不具合事象③

改善箇所説明図(消音器)

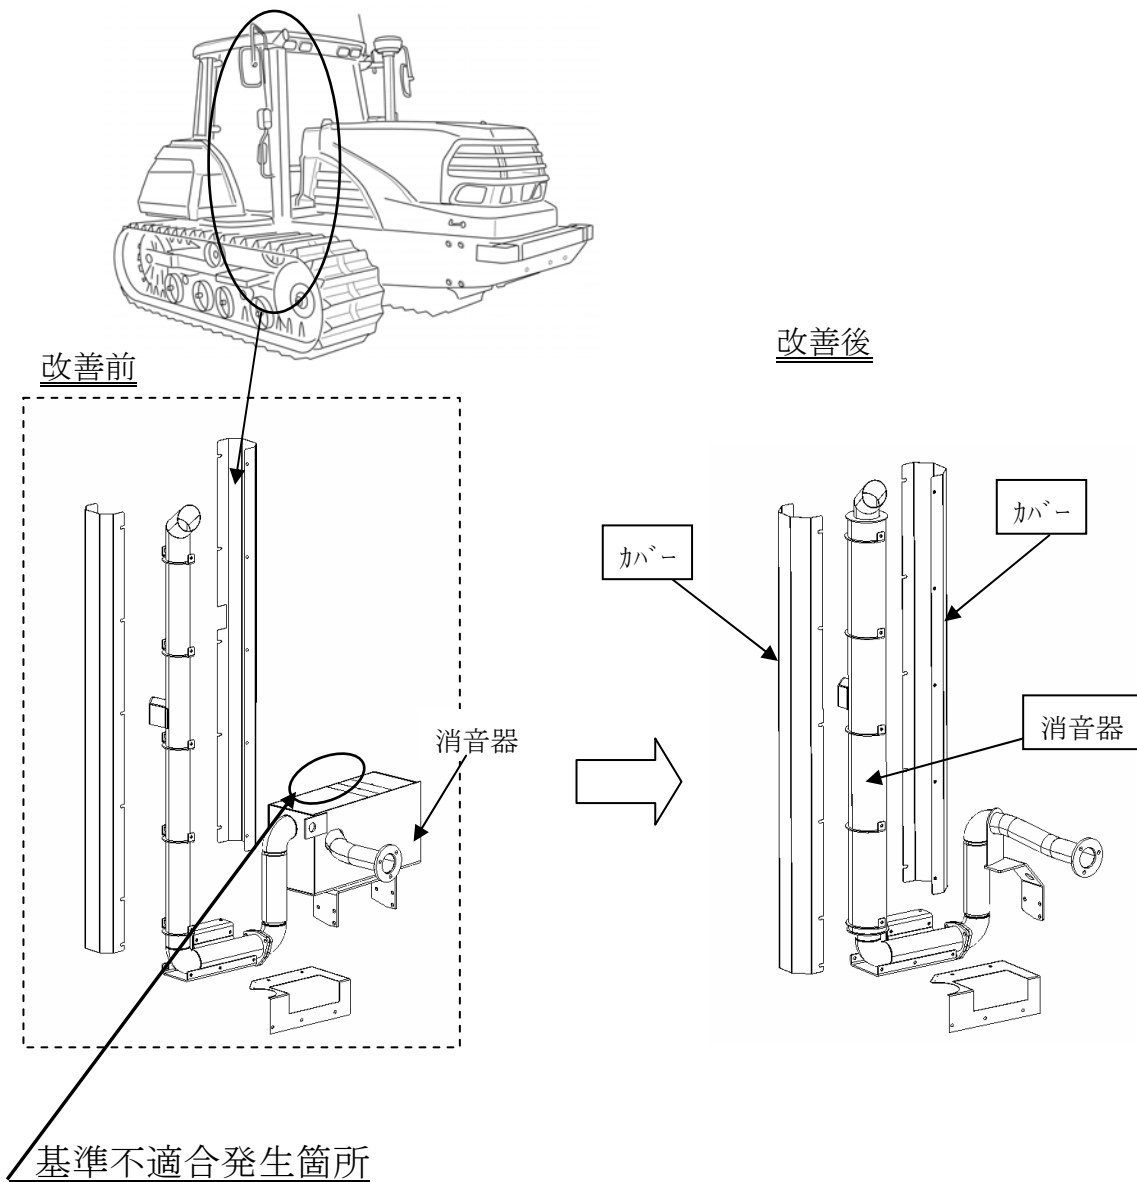
騒音防止装置において、消音器の強度が不足しているため、排気ガスの圧力により亀裂が発生するものがある。そのため、そのまま使用を続けると、亀裂が進行し、最悪の場合、騒音が増大するおそれがある。

全車両、消音器および排気管を対策品に交換する。

交換部品にて識別する。
